N/Réf. : **IXL20674_701_PU**
Gest. : **MB/FF**
V/Réf. : **CIT/URB/AS/**
Corr: **Fabienne Ficherolle**
NOVA : **09/XFD/1845270**

IXELLES. Rue Saint-Boniface, 4
(= ZP Eglise Saint-Boniface + Ensemble de maisons Art nouveau + à l'inventaire)
PERMIS D'URBANISME : agrandir l'appartement du 4ème étage dans le grenier et rehausser l'immeuble d'un demi-niveau, changer la façade avant au rez-de-chaussée et mise en conformité de la couverture de la cour au sous-sol

Avis de la CRMS

Façade avant. Situation projetée.

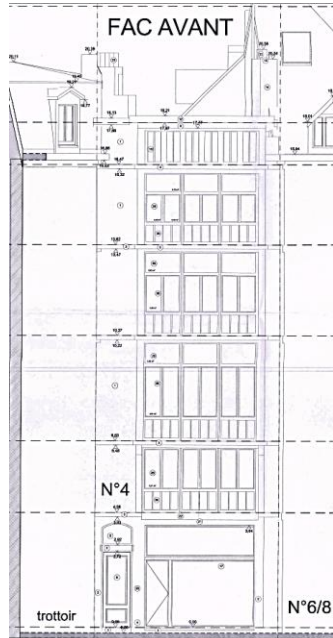
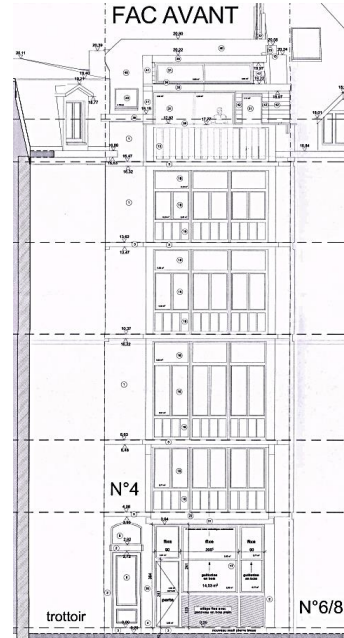
Si la CRMS n'est pas opposée au principe d'une rehausse au bâtiment et au placement de panneaux solaires en toiture, elle n'est cependant pas favorable à la rehausse telle que proposée. La suppression de la corniche existante, la transformation de la partie haute de l'oriel en garde-corps et l'extension contemporaine altère la mise en valeur des qualités patrimoniales du bien, dont il convient de mieux préserver l'aspect architectural qui participe à l'environnement des biens classés.

La CRMS n'encourage pas la régularisation de la mise en couleur de l'oriel, la nouvelle couleur tranchant trop avec la chromatique générale de l'immeuble et rompant avec l'uniformité des couleurs car le dernier étage de l'oriel a conservé sa teinte ancienne. La CRMS recommande d'effectuer des recherches sur la couleur d'origine pour renouer avec la composition chromatique originelle et, dans tous les cas, de veiller à retrouver une teinte uniforme pour l'ensemble de l'oriel.

Concernant le dessin de la devanture commerciale, la CRMS estime qu'il est peu satisfaisant et mal intégré (surnombre de divisions, système d'ouverture à guillotine, ...) à l'immeuble et, plus largement, au contexte où l'on compte plusieurs exemples de devantures d'origines conservées (ex : 'L'Ultime Atome'). Elle recommande d'effectuer des recherches sur la composition d'origine de la devanture et de s'en rapprocher autant que possible.

Façade arrière. Simulation 3D. Situation projetée.

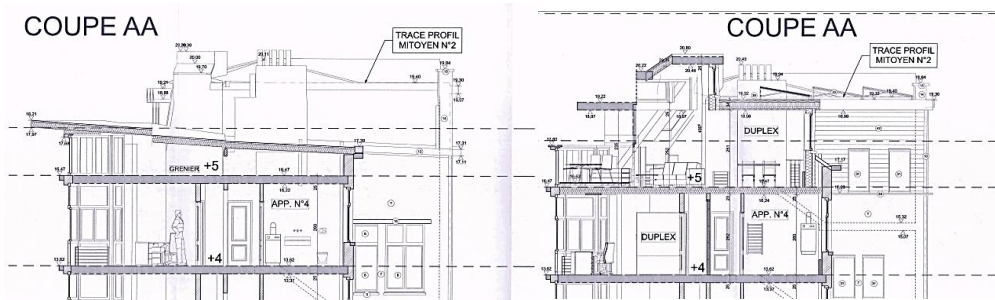
Enfin, elle n'est pas opposée à la régularisation du conduit de cheminée en façade arrière, non visible depuis l'espace public et très peu visible pour les occupants de l'immeuble mais cela relève aussi d'une analyse urbanistique (nuisances ?).
